**Forum mondial de l'harmonisation
des Règlements concernant les véhicules**

Proposition de série 05 d'amendements au Règlement n° 10 (Compatibilité électromagnétique)

Note du secrétariat*

«Annexe 14 – Appendice 1

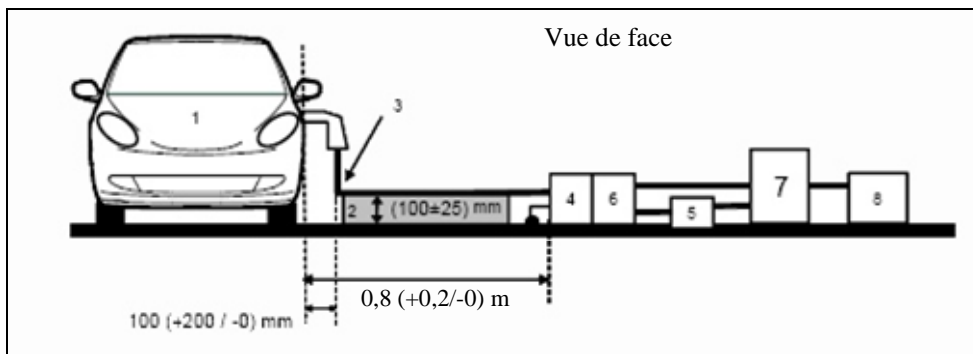
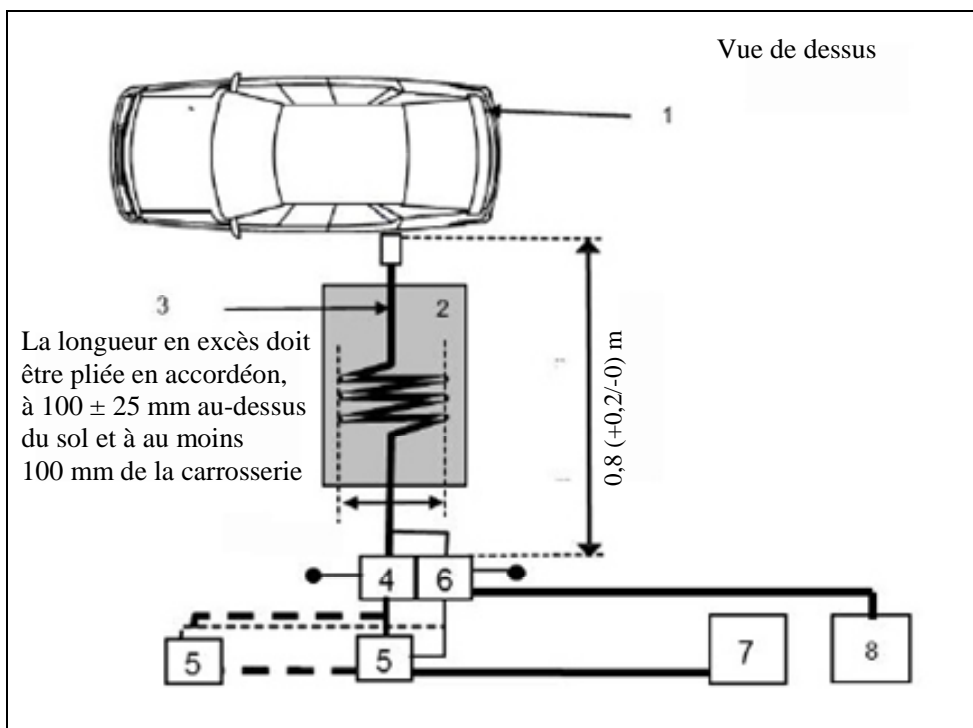
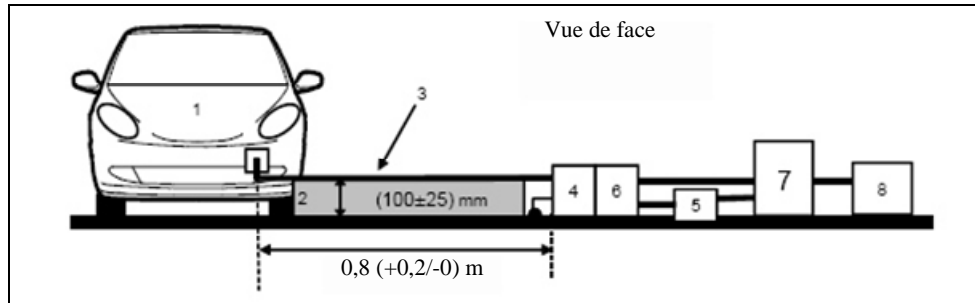
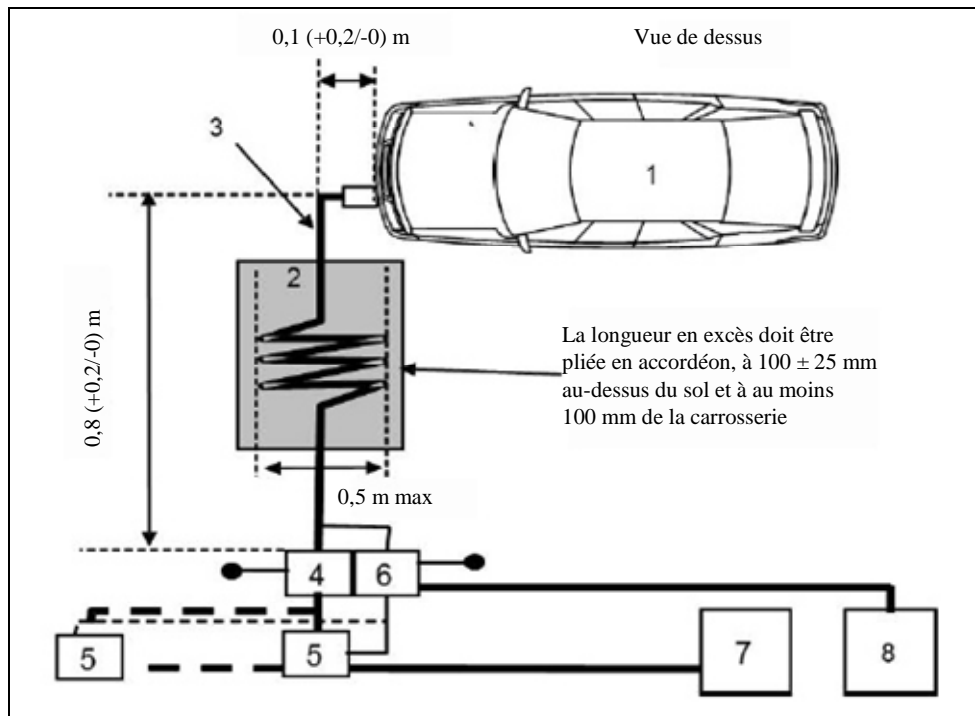
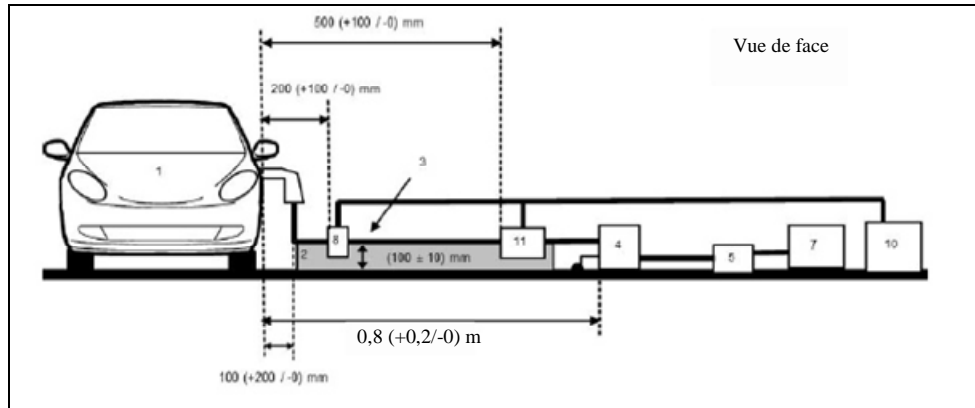
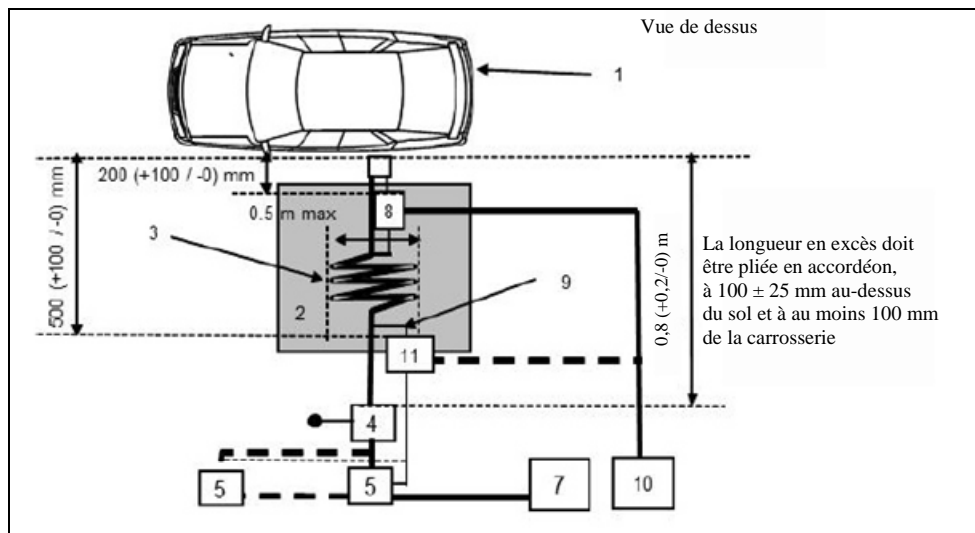
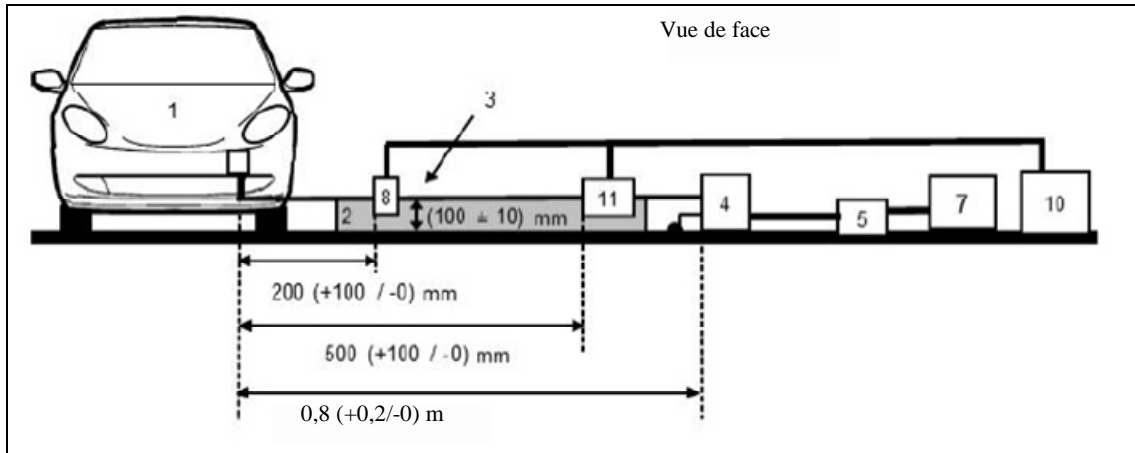
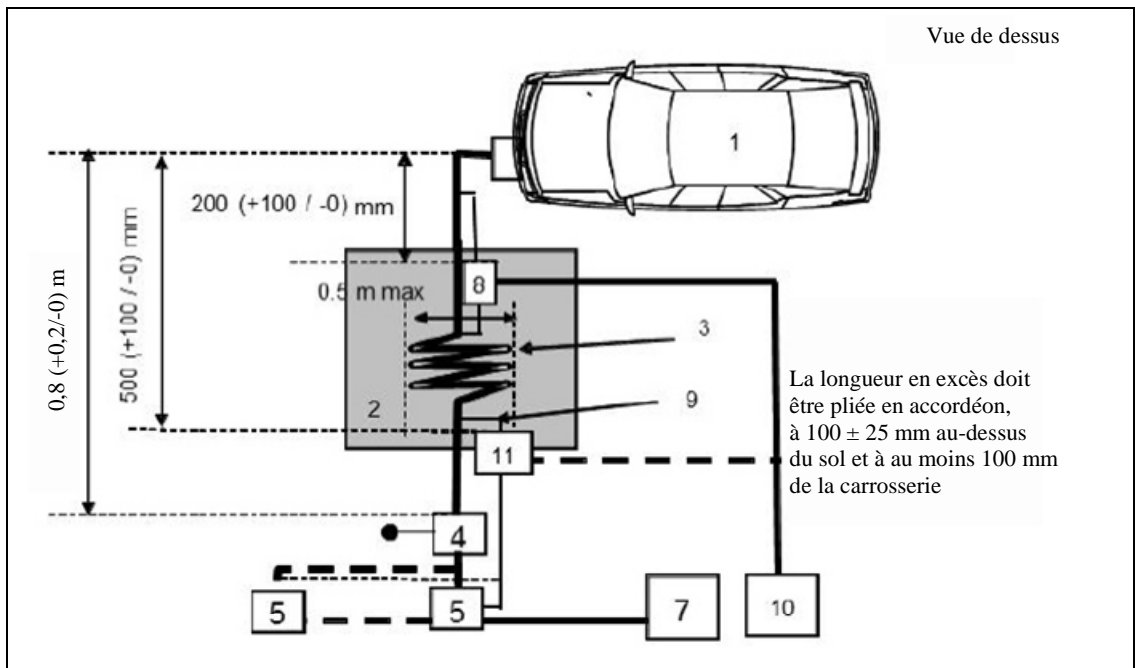
Annexe 14, appendice 1, modifier comme suit:

«Annexe 15 – Appendice 1

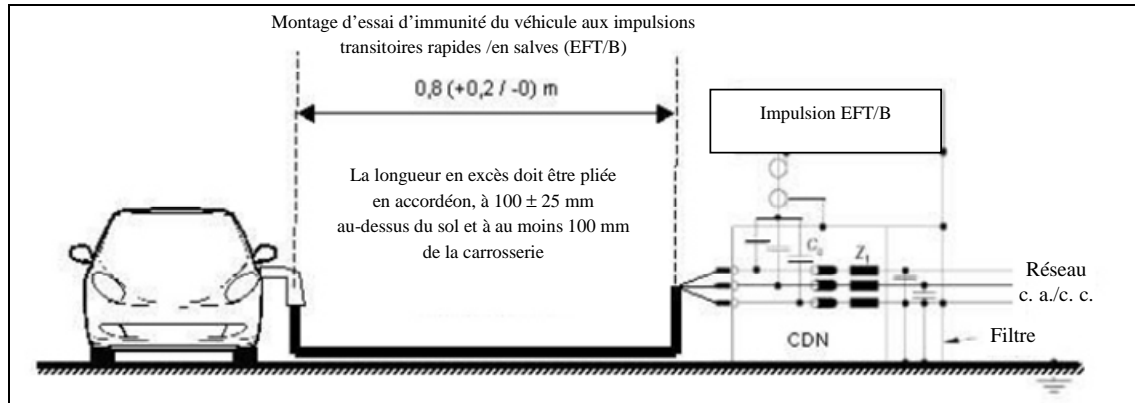
Annexe 15, appendice 1, modifier comme suit:

«Annexe 16 – Appendice 1

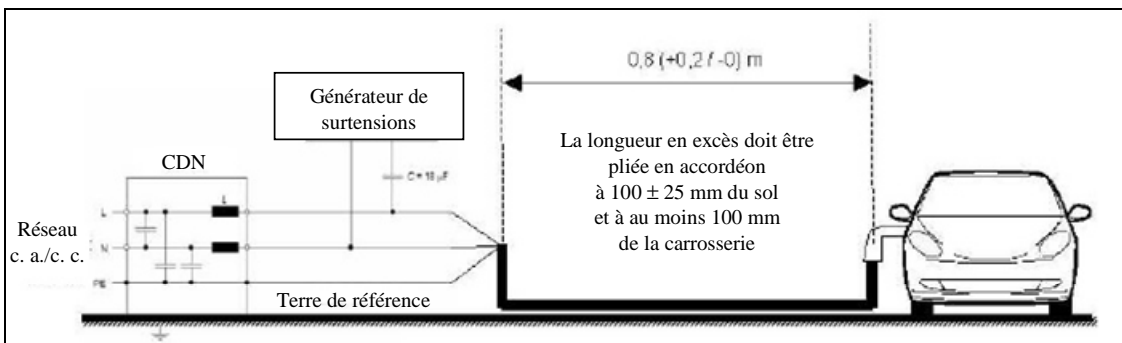
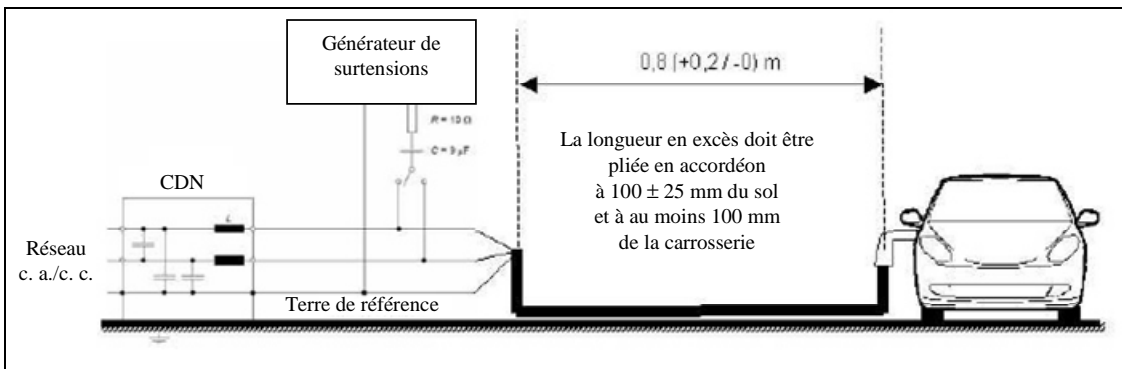
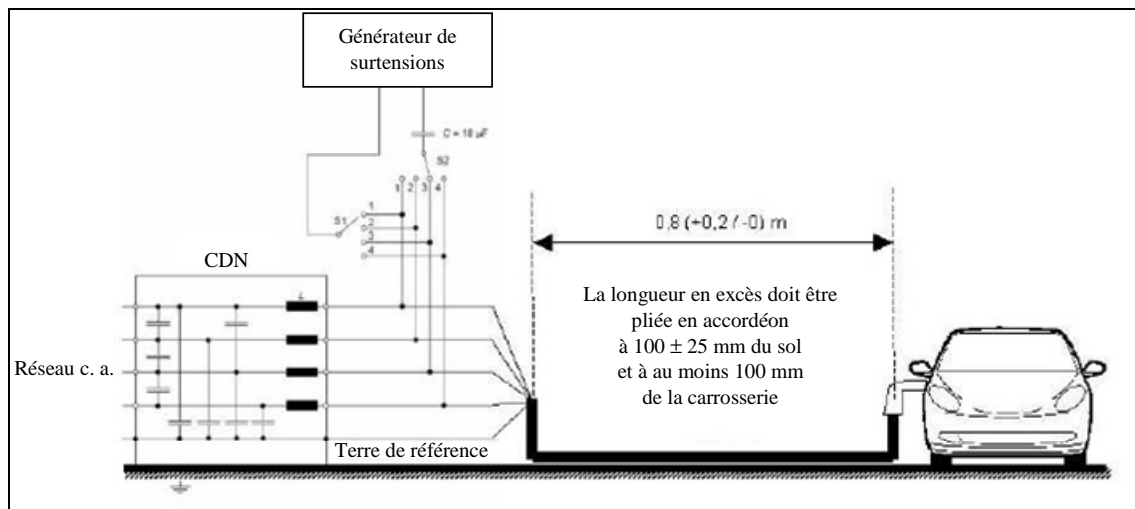
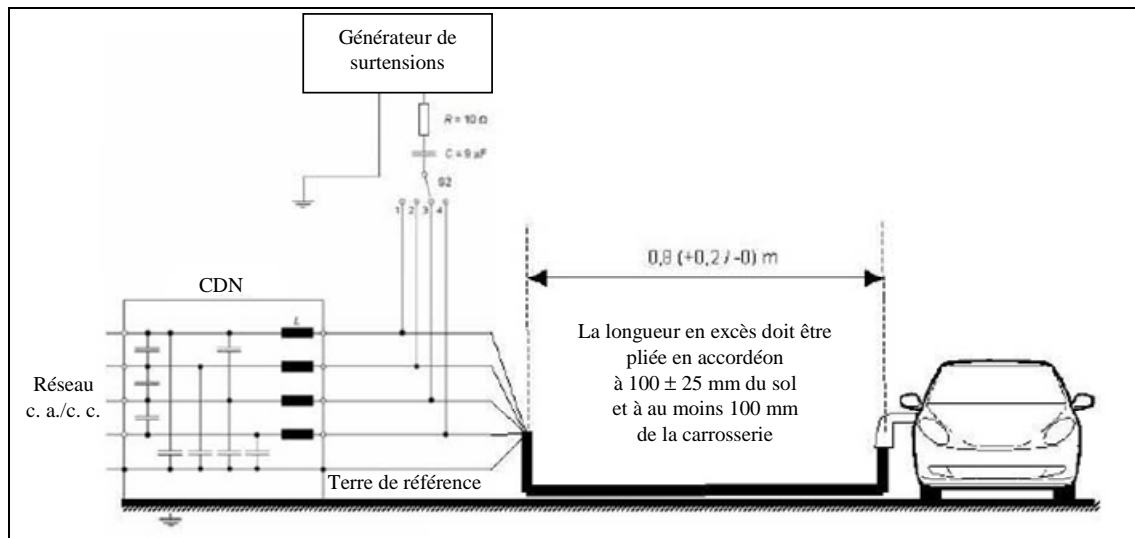
Annexe 16 – Appendice 1, modifier comme suit:

«Annexe 17 – Appendice 1

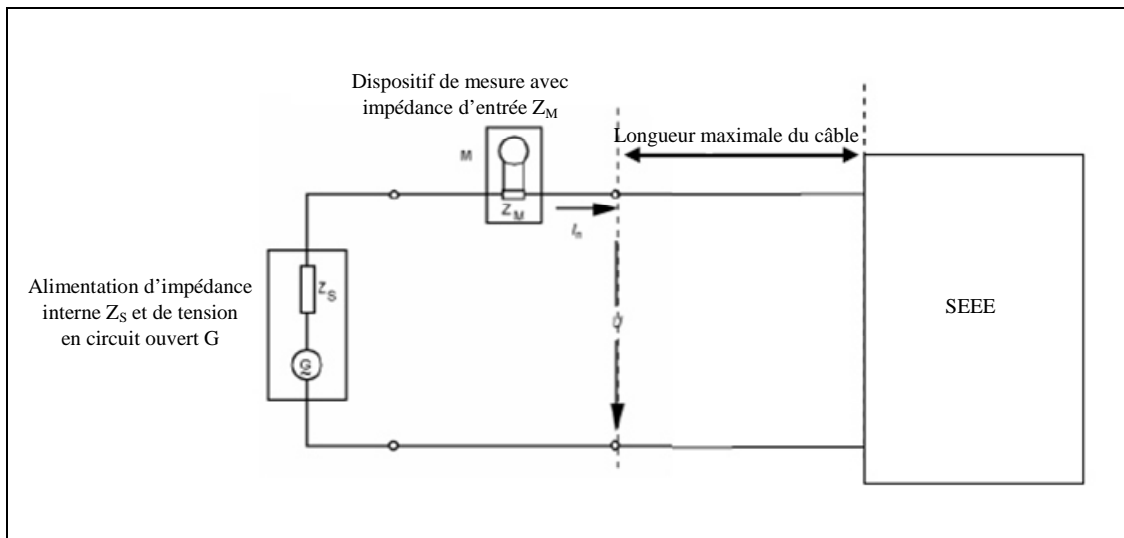
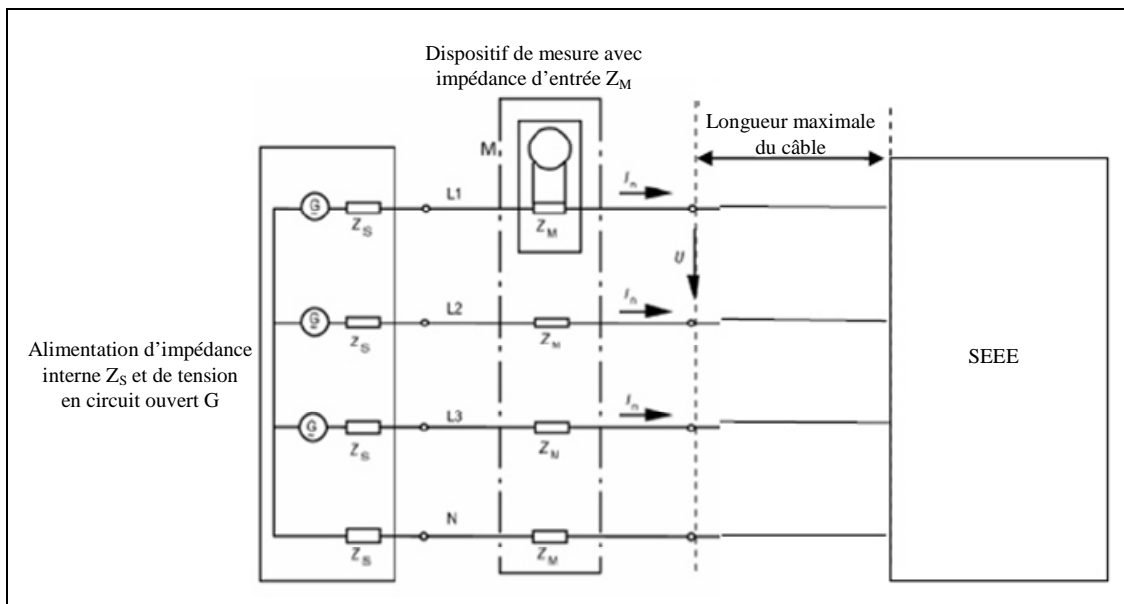
Annexe 17, appendice 1, modifier comme suit:

«Annexe 18 – Appendice 1

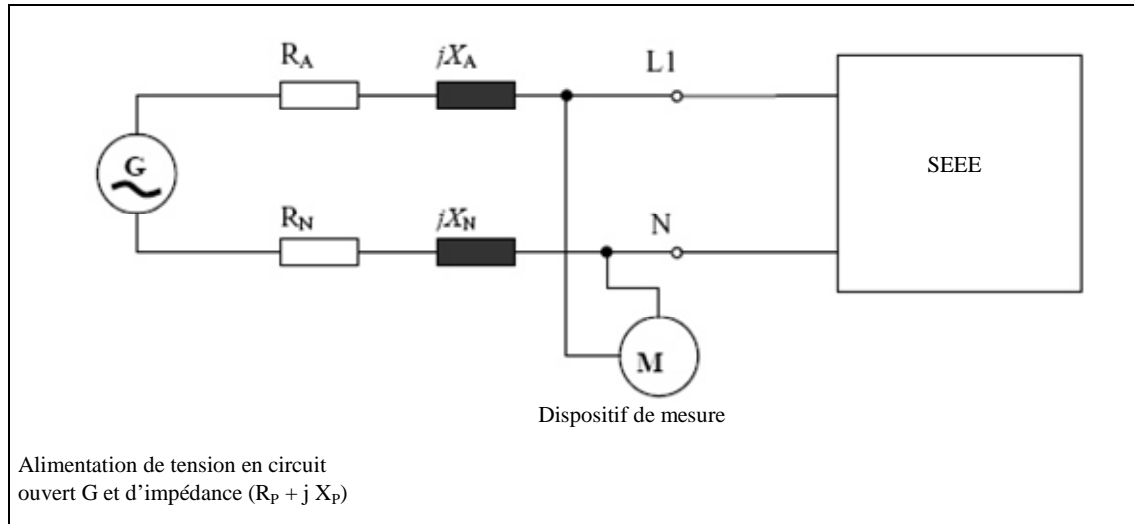
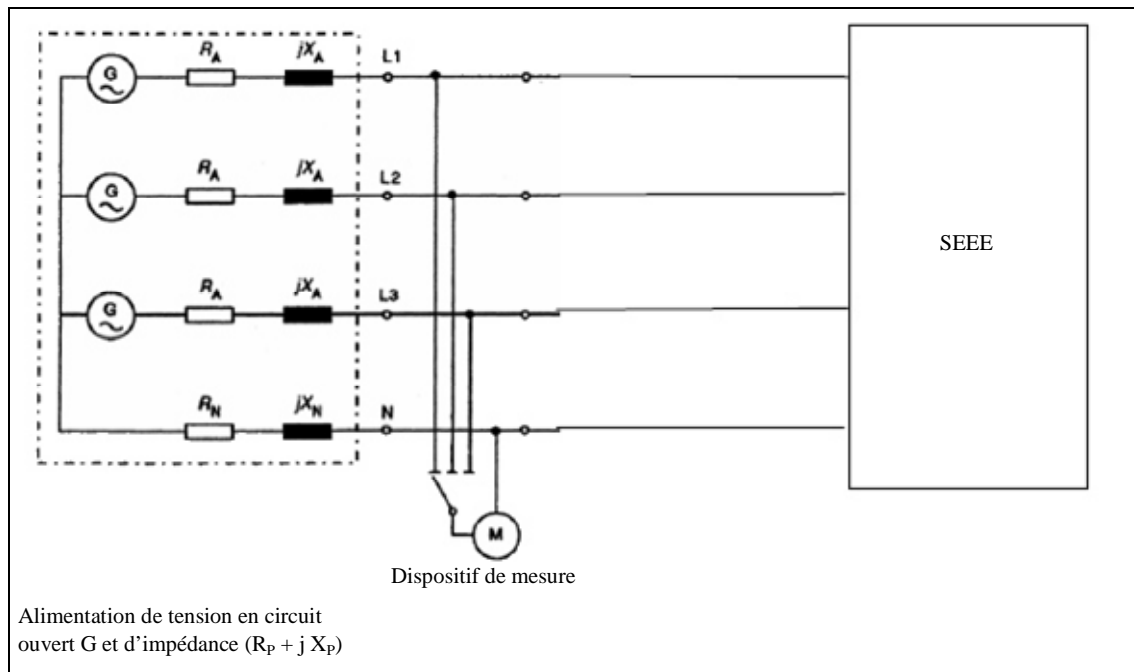
Annexe 18, appendice 1, modifier comme suit:

«Annexe 20 – Appendice 1

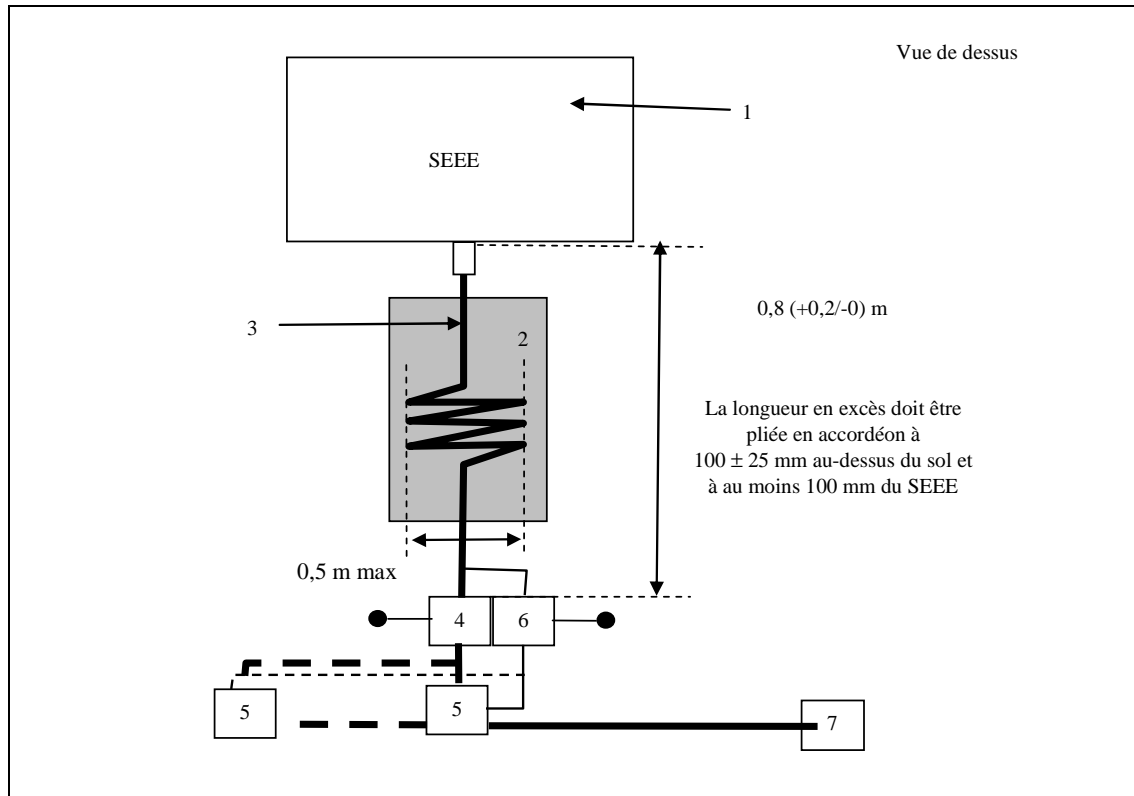
Annexe 20, appendice 1, modifier comme suite

«Annexe 21 – Appendice 1

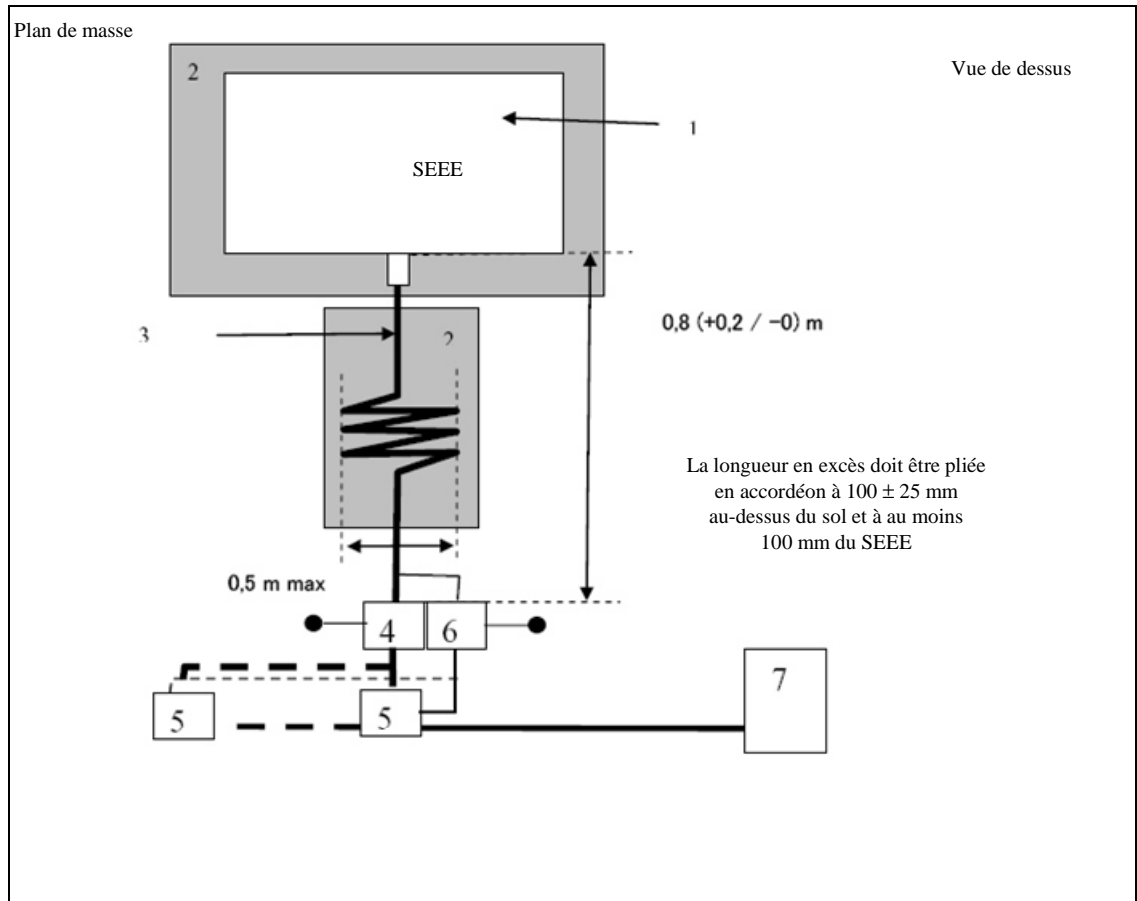
Annexe 21, appendice 1, modifier comme suit:
